Informe Final LM-AT-97-2019

Evaluación de los estudios preliminares, la calidad del concreto y los procesos constructivos del proyecto: Mejoramiento y rehabilitación de la Ruta Nacional N°160, sección: Playa Naranjo - Paquera

INFORME DE AUDITORÍA TÉCNICA EXTERNA

Mapa 2. Ubicación de las estaciones meteorológicas utilizadas

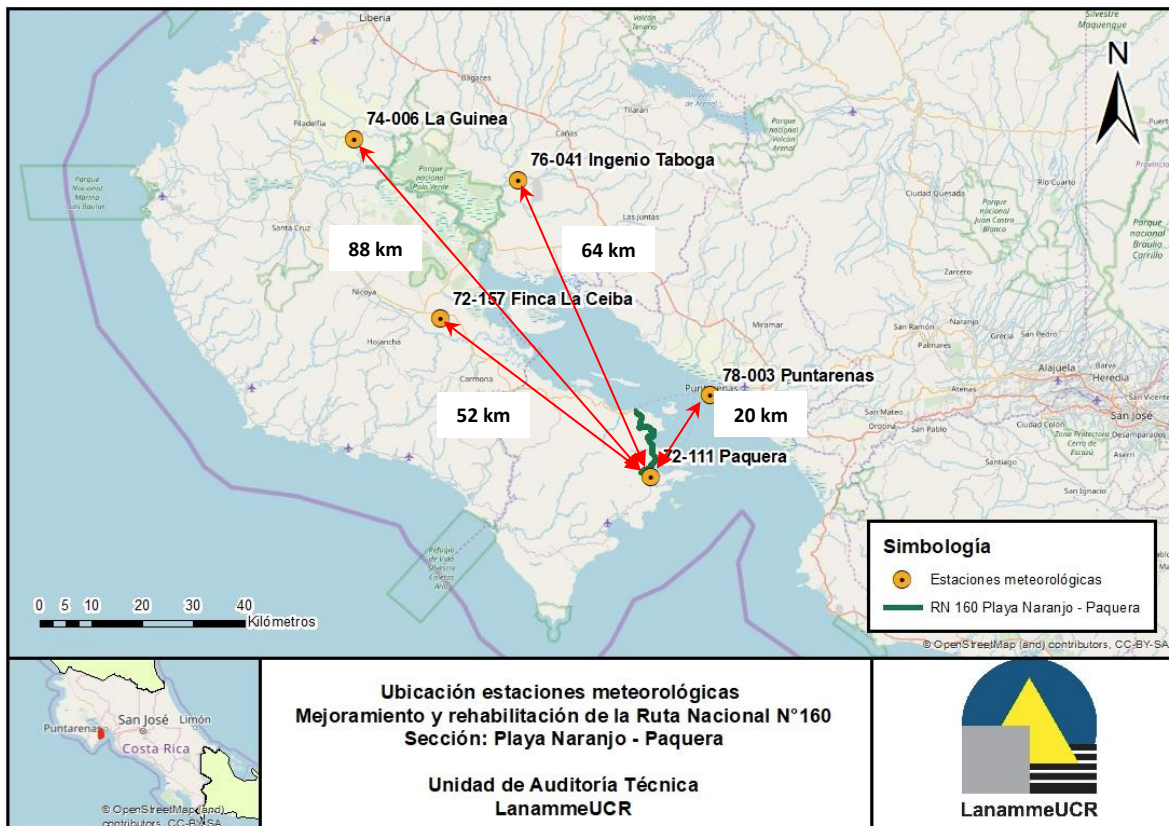
Además, no fue posible confirmar que las estaciones meteorológicas seleccionadas son representativas de la zona en estudio, pues no se brinda una explicación del porqué se

seleccionaron estas estaciones ni se realizó una comparación entre el registro de precipitación de estas estaciones con el registro de la estación meteorológica de Paquera (ubicada dentro del área del proyecto), con el fin de demostrar que el registro de las estaciones seleccionadas es representativo del proyecto. Llama la atención que la estación meteorológica 76-041 Ingenio Taboga se ubica en Cañas de Guanacaste, la estación 74-006 La Guinea se ubica en Filadelfia de Guanacaste y la estación 72-157 Finca La Ceiba se ubica en Pueblo Viejo de Guanacaste. Las estaciones meteorológicas se ubican lejanas al proyecto y entre sí (ver Mapa 2), lo que en principio hace dudar de su representatividad con el área de estudio y de la homogeneidad de los registros de precipitación (ver las diferencias de intensidad de precipitación en el Anexo A-2 *Datos para el Diseño Hidrológico 1* del Capítulo 5 del informe), lo que aumenta la incertidumbre del promedio aritmético realizado. En cuanto a la estación meteorológica de Puntarenas, ésta se ubica en la Unidad biótica Tropical, Tropical, subhúmeda seca, mientras que el área del proyecto se ubica en la Unidad biótica Tropical, Tropical, subhúmeda húmeda, lo que hace dudar de que los patrones de precipitación de la estación meteorológica de Puntarenas sean representativos de la zona de estudio.

Figura 9. Asentamiento de las muestras de concreto medidas por el Organismo de Verificación Fuente: Unidad Ejecutora y LGC, 2019

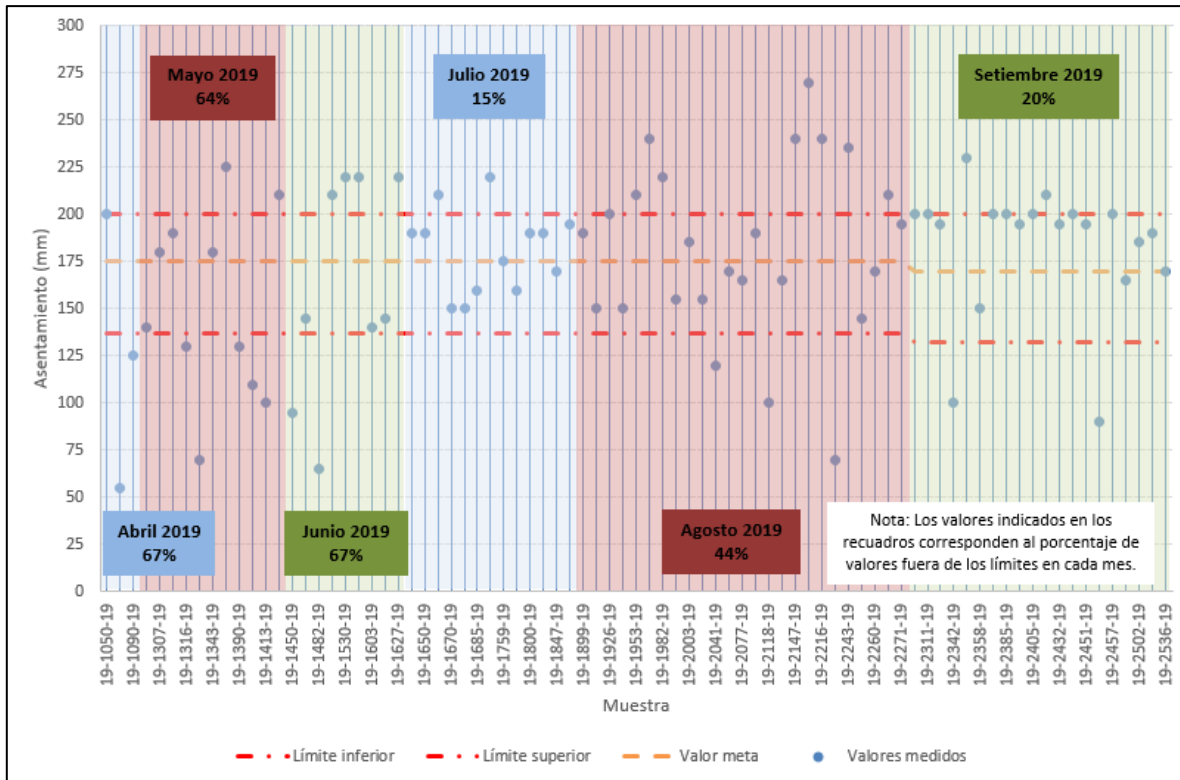
El análisis de los resultados del asentamiento del concreto previo a su colocación demuestra que este parámetro ha tenido una variabilidad importante a lo largo de la ejecución del proyecto, obteniéndose valores tan bajos como 55 mm y tan altos como 270 mm (ver Figura 9).

Un asentamiento muy bajo dificulta la trabajabilidad del concreto y su consolidación, disminuyendo la calidad final del concreto, pues facilita la aparición de nidos de piedra. En contraparte, un asentamiento muy alto genera un concreto susceptible a la segregación, afectando de igual manera la calidad y resistencia del concreto.

Los límites mostrados en la Figura 9 se obtuvieron tomando como referencia el ACI 117-01 Especificaciones y tolerancias para materiales y construcciones de concreto, el cual sugiere que, cuando el asentamiento se establece como un valor único (175 mm para los diseños de mezcla 18-170-2019 y 40-068-2019 y 170 mm para el diseño de mezcla 40-208-2019) y el asentamiento especificado es mayor a 100 mm, la tolerancia permisible es de 38 mm. Por ello, el límite inferior de especificación se estableció en 137 mm (175 mm - 38 mm). Para el límite superior, como la suma (213 mm = 175 mm + 38 mm) del valor meta (175 mm) y la tolerancia (38 mm) supera el límite máximo permitido por el CR-2010 para diseños de mezcla con aditivo reductor de agua (200 mm), se estableció este último como límite superior de especificación.

Figura 10. Temperatura de las muestras de concreto medidas por el Organismo de Verificación Fuente: Unidad Ejecutora y LGC, 2019

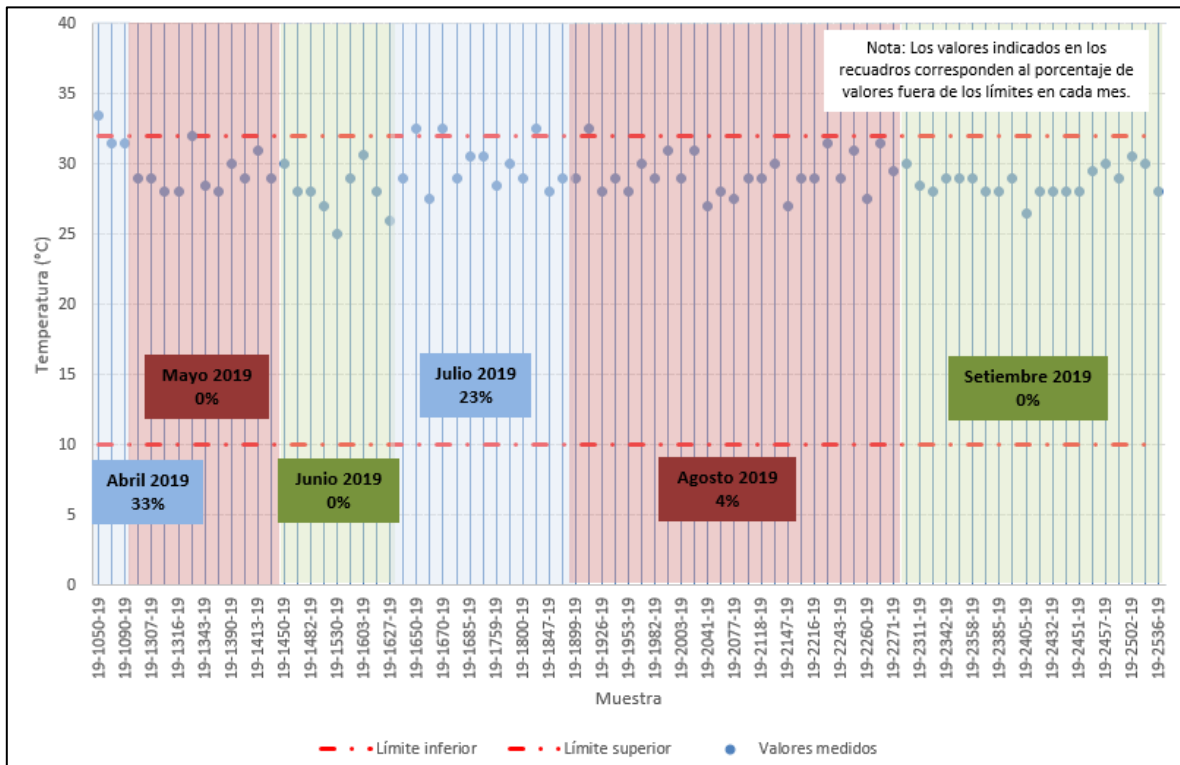
A pesar de que la temperatura de las muestras de concreto se ha mantenido cercana al límite superior establecido en el CR-2010 (32 °C), e incluso, para los meses de abril de 2019, julio de 2019 y agosto de 2019, algunas de las muestras de concreto tenían una temperatura superior a la recomendada para la colocación del concreto (ver Figura 10), la temperatura del concreto empleado en la construcción de las obras de drenaje del proyecto ha tenido una tendencia a mantenerse dentro de los límites establecidos en el CR-2010.

Cabe recordar que la temperatura del concreto es uno de los factores más importantes que influyen la calidad, el tiempo de fragua y la resistencia del concreto. Un concreto con una temperatura inicial alta tendrá probablemente una resistencia temprana mayor que la normal, pero su resistencia final será menor que la normal. La calidad final del concreto probablemente también bajará, pues el concreto es más susceptible a la contracción térmica. Además, la temperatura del concreto también afecta el comportamiento de los aditivos químicos, por lo cual es importante controlar este parámetro para garantizar el correcto desempeño de los aditivos.

- Monitorear la tasa de evaporación del concreto mediante la Figura 501-1 del CR-2010.
- Exigir al contratista la instalación de los tubos de drenaje del puente sobre el río Gigante de acuerdo con lo establecido en planos y en AASHTO LRFD 2012.

Figura 20. Vista isométrica del bajante de la contracuneta según el plano 7.1.4 del proyecto.

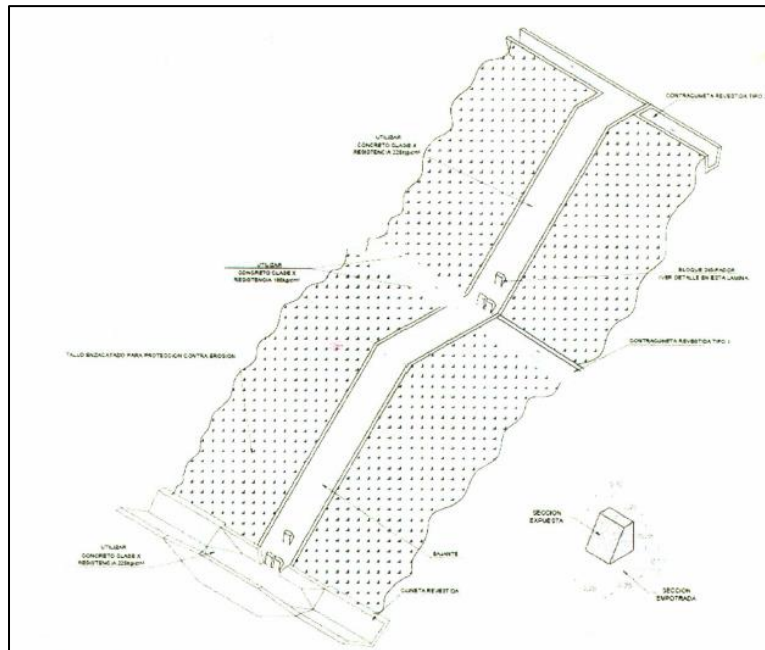
Otro aspecto que llamó la atención del equipo auditor fue la pendiente con la que se construyeron las contracunetas. Algunas de las contracunetas se construyeron con una pendiente considerable (ver Figura 17, Figura 18 y Figura 19), lo que aumenta la velocidad del flujo de agua y la acción erosiva de éste. Además, no se observa ningún elemento para la disipación de energía, como sí se contemplaba en el diseño original establecido en el plano 7.1.4 *Detalle bajante a cuneta* del proyecto (ver Figura 20). Si bien, en el oficio MSD-LGC-2019-148 (de fecha 16 de mayo de 2019), se indica que, mediante la orden de modificación No. 2, se autorizó el cambio de las contracunetas establecidas en el plano 7.1.4 por cunetas de concreto tipo “media caña”, se recomienda revisar las velocidades permisibles en estos puntos y si es necesario implementar estructuras de disipación de energía para garantizar el correcto funcionamiento de las estructuras en este punto.

Figura 34. Sección del plano 8.1.6 del proyecto.

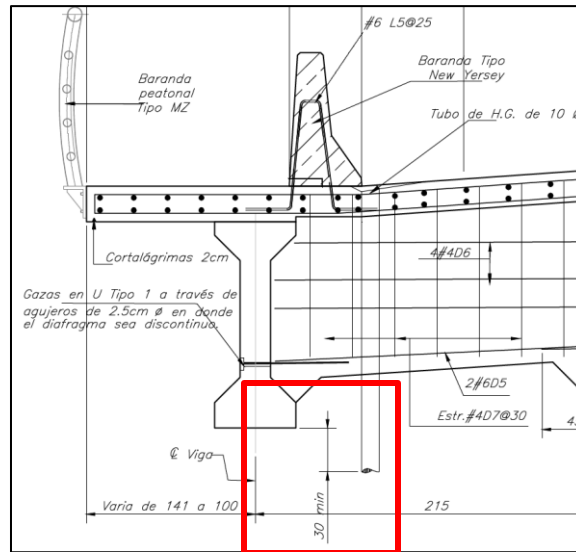
Hallazgo No. 5. Se evidenció que la longitud de los tubos de los drenajes del puente sobre el río Gigante es insuficiente para garantizar que las aguas descargadas por éstos no entren en contacto con los elementos de la superestructura

La longitud de los tubos de los drenajes del puente sobre el río Gigante es menor a la establecida en planos. Según el plano 8.1.6 *Superestructura 20 m Puente sobre Río Gigante* del proyecto, los tubos de los drenajes del puente se deben extender por lo menos 30 cm por debajo de la cota inferior de las vigas del puente (ver Figura 34), sin embargo, como se observa en la Figura 35, la longitud de los tubos instalados en el puente sobre el río Gigante es aproximadamente igual a la altura de las vigas del puente; es decir, 30 cm más corta de la establecida en planos.

En este punto se debe señalar que, por motivos de seguridad ocupacional y producto del proceso constructivo, la longitud de los tubos de drenaje se acortó temporalmente, ya que en la zona se tenían plataformas temporales para el paso de los trabajadores y además existían áreas con formaleta que dificultaban la colocación de los tubos en toda su extensión. Como medida se giró la instrucción de que se utilicen uniones para extender su longitud y alcanzar lo establecido en las especificaciones de los planos de diseño.

Descargo: Al respecto, la Unidad Ejecutora del proyecto indica que, por motivos de seguridad ocupacional y producto del proceso constructivo, la longitud de los tubos de drenaje se acortó temporalmente, ya que en la zona se tenían plataformas temporales para el paso de los trabajadores y además existían áreas con formaleta que dificultaban la colocación de los tubos en toda su extensión. Además, indica que se giró la instrucción de que se utilicen uniones para extender su longitud y alcanzar lo establecido en las especificaciones de los planos de diseño.

Análisis del descargo: Es de recibo la explicación brindada y la solución propuesta, sin embargo, no se modificará el contenido del hallazgo pues éste puede ser motivo de seguimiento en otro informe de esta auditoría al proyecto. No obstante, se incluye al final del hallazgo las instrucciones que giró la Unidad Ejecutora como solución a lo detectado por esta Unidad de Auditoría Técnica.

Figura 44. Sección del plano 11.1.16 comprendida entre los estacionamientos 17+800 y 18+000.

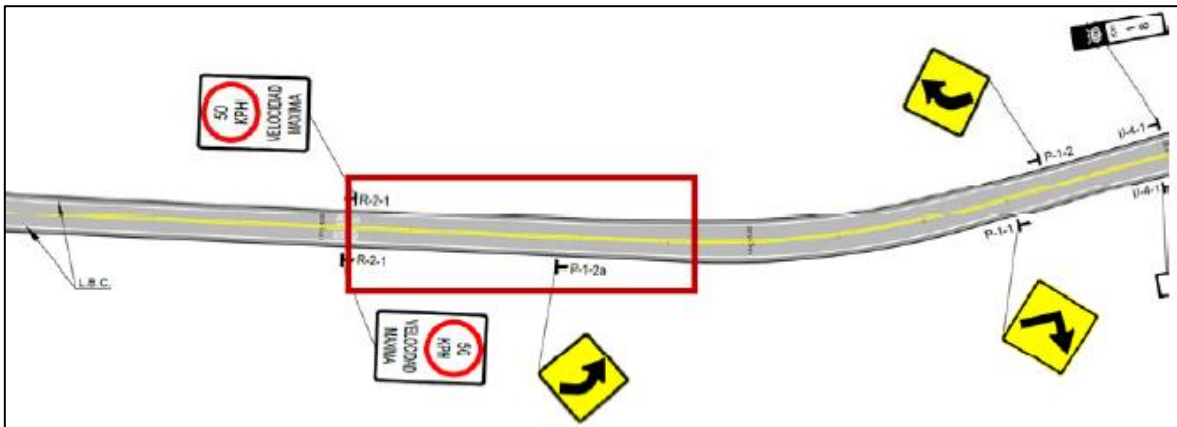
Llama la atención que, según lo establecido en el plano 11.1.16 *Planta de señalización (Est. 17+500 – 18+900)* del proyecto, no se tiene contemplado la instalación de un sistema de contención vehicular para el tramo comprendido entre los estacionamientos 17+800 y 18+000, pese al desnivel evidenciado (ver Figura 44). Además, como se puede observar en el plano 11.1.16 del proyecto, el tramo es una sección plana y rectilínea, por lo que se podrían desarrollar altas velocidades, lo que aumenta el riesgo de que el conductor pierda el control de su vehículo y se salga de la carretera.
